**CONSTANCIA DE NOTIFICACIÓN MEDIANTE PUBLICACIÓN DE
AVISO**

- ANLA – RESOLUCIÓN N° 001942 (23 JUL. 2026)

“Por la cual se decide una solicitud de modificación de licencia ambiental y se toman otras determinaciones”

Figura. Área de influencia definitiva del proyecto

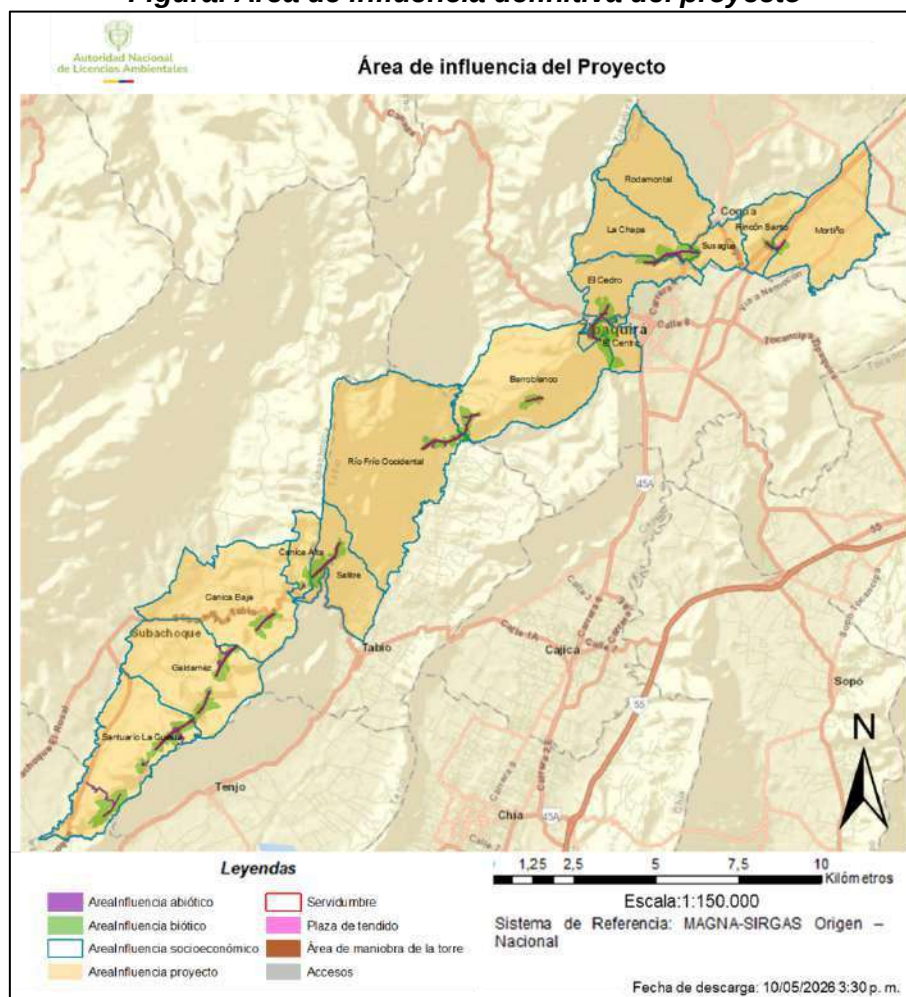
Así las cosas, el Equipo Evaluador Ambiental considera que la delimitación en cada medio y componentes cumplió con lo establecido en los Términos de Referencia para la Elaboración del Estudio de Impacto Ambiental -EIA- para Proyectos de Sistemas de Transmisión de Energía Eléctrica - TdR-17 de 2018 y la Metodología General para la Elaboración y Presentación de Estudios Ambientales - MGEPEA de 2018, por consiguiente, su definición se basó a partir de la valoración de los impactos y su trascendencia, determinando un área con extensión de 13.664,76 ha, la cual se presenta en la siguiente figura:

Figura. Zonificación de manejo ambiental del proyecto “UPME 03- 2010 Subestación Chivor II y Norte 230 KV y Líneas de Transmisión Asociadas”

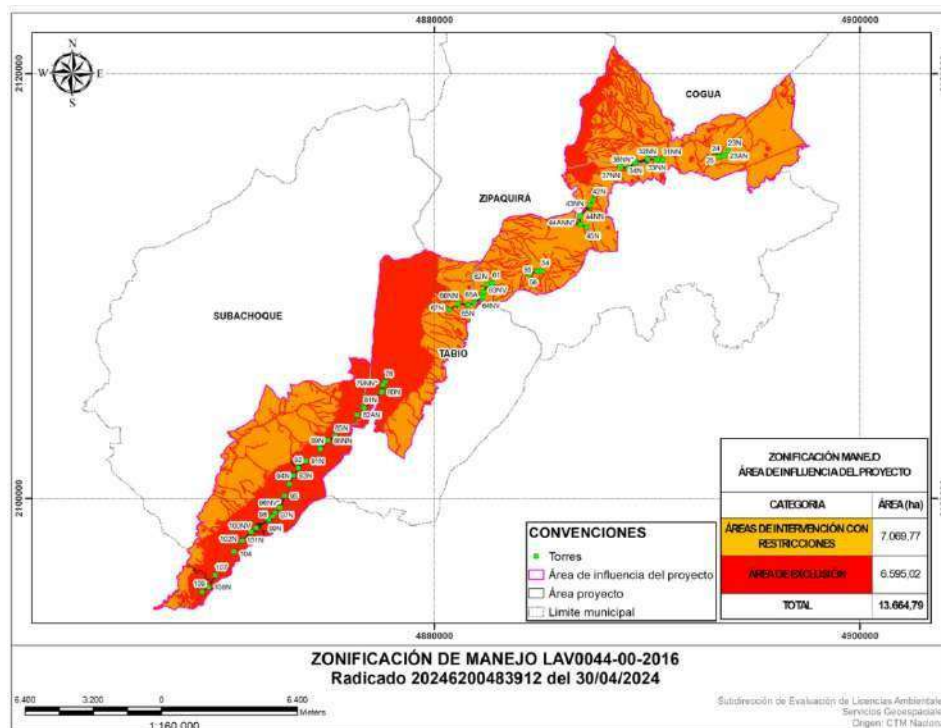
2010 Subestación Chivor II y Norte 230 KV y Líneas de Transmisión Asociadas”, de acuerdo con las consideraciones del Equipo Evaluador Ambiental, aclarando que, en razón a la suma de máximos de cada uno de los medios, las áreas sin restricción no quedan cartografiadas, y solo se presentan dos (2) categorías, Áreas de Exclusión y Áreas de Intervención con Restricción.
